NIEDERSCHRIFT

Gremium: Gemeinde Karlsfeld
Bau- und Werkausschuss Nr. 12

Sitzung am: Mittwoch, 12. Dezember 2018

Aufstellung eines Bebauungsplanes Nr. 110, für den Bereich zwischen Lärchenweg und Bayernwerkstraße, Fl.Nrn. 1045/1, 1045/2/T, 1045/43, 1045/36, 1047/T, 1047/3/T, 1048/T, 1049/4/T, 1049/3/T, 1003/2/T und 1014/12/T Gemarkung Karlsfeld
- KITA und Gymnasium
- Behandlung der während des Verfahrens gem. §§ 3 Abs. 2 und 4 Abs. 2 BauGB eingegangenen Stellungnahmen
- Satzungsbeschluss

Abb. 1: Teilauszug aus dem Rauminformationssystem Dachau

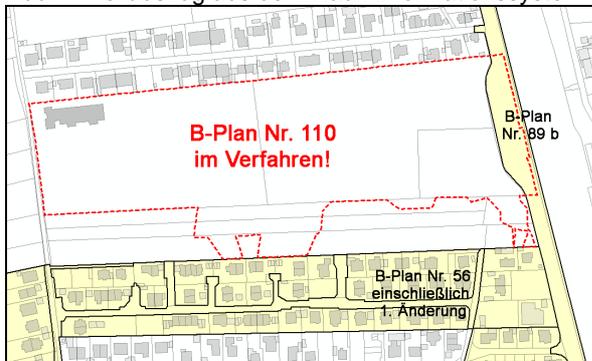
Mit dem Bebauungsplan Nr. 110 „Gymnasium und Kita“ wurde auch ein Teilbereich des B-Plans Nr. 89 b überplant (siehe Abb. 1).

Grenzt ein in Aufstellung befindlicher Bebauungsplan an einen rechtskräftigen Bebauungsplan an, ist eine Überschneidung möglich, wenn der Inhalt des alten Bebauungsplans durch die Festsetzungen des neuen Plans auf den Überschneidungsflächen ersetzt werden soll. In diesen Fällen bedarf es einer klarstellenden Festsetzung zum Außer-Kraft-Treten der bisherigen Festsetzungen, die konkret oder allgemein gefasst sein kann:

Generell wird empfohlen die Bezeichnung des Bebauungsplans wie folgt zu ändern:
Bebauungsplan Nr. 110 „Gymnasium und Kita“ mit Teiländerung Bebauungsplan Nr. 89 b

Abb. 2 Entwurf B-Plan Nr. 110 „Gymnasium und Kita“, Fassung v. 24.10.2018

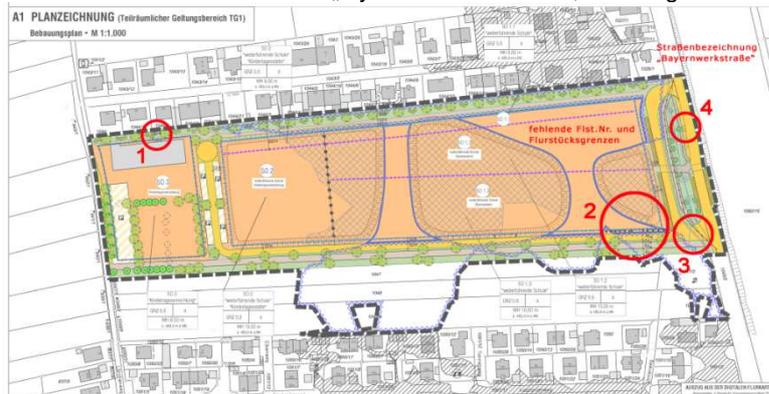
Es wird gebeten folgende Korrekturen vorzunehmen (siehe hierzu Abb. 2):

1. Eine Überlappung von Texten und Zahlenangaben mit anderen Planelementen ist zu vermeiden.
Diese sind in der gesamten Planzeichnung so zu positionieren, dass in jedem Fall die Lesbarkeit nicht behindert wird.
2. Zeichnerische Darstellungen sollten in der Planzeichnung eindeutig zu bestimmen sein.
Eine Unterscheidung zwischen dem Symbol „Ein- und Ausfahrtsbereich“ und der „Umgrenzung der Flächen für Vorkehrungen zum Schutz gegen schädliche Umwelteinwirkungen“ fällt in diesem Bereich äußerst schwer. Bitte eine differenziertere Darstellung wählen.
3. Die gestrichelte Darstellung der Abflussmulde ist ebenfalls in die Planzeichenerklärung mit aufzunehmen.
4. Eine Überlappung der Beschriftung für „Stellplätze PKW“ mit der Straßenbegrenzungslinie ist bitte aus Gründen der Lesbarkeit zu vermeiden. Darüber hinaus wird gebeten das Symbol in der Planzeichenerklärung zu dokumentieren.

In der Planzeichenerklärung stimmt die Signatur für den „HQ100 freigestellten Bereich (innerhalb des Plangebietes)“ farblich nicht mit der Darstellung im Plan überein. Bitte um Korrektur.

Es wird gebeten folgende Ergänzungen in der Planzeichnung vorzunehmen:

- Straßenbezeichnung „Bayernwerkstraße“
- Flurstücksnummern (1045/36, 1045/1, 1045/43 etc.) und die dazugehörigen Flurstücksgrenzen innerhalb des überplanten Bereichs

Die vorgebrachten redaktionellen Anmerkungen werden, soweit sie sich nicht durch andere Beschlüsse erledigt haben, im Bebauungsplan umgesetzt.
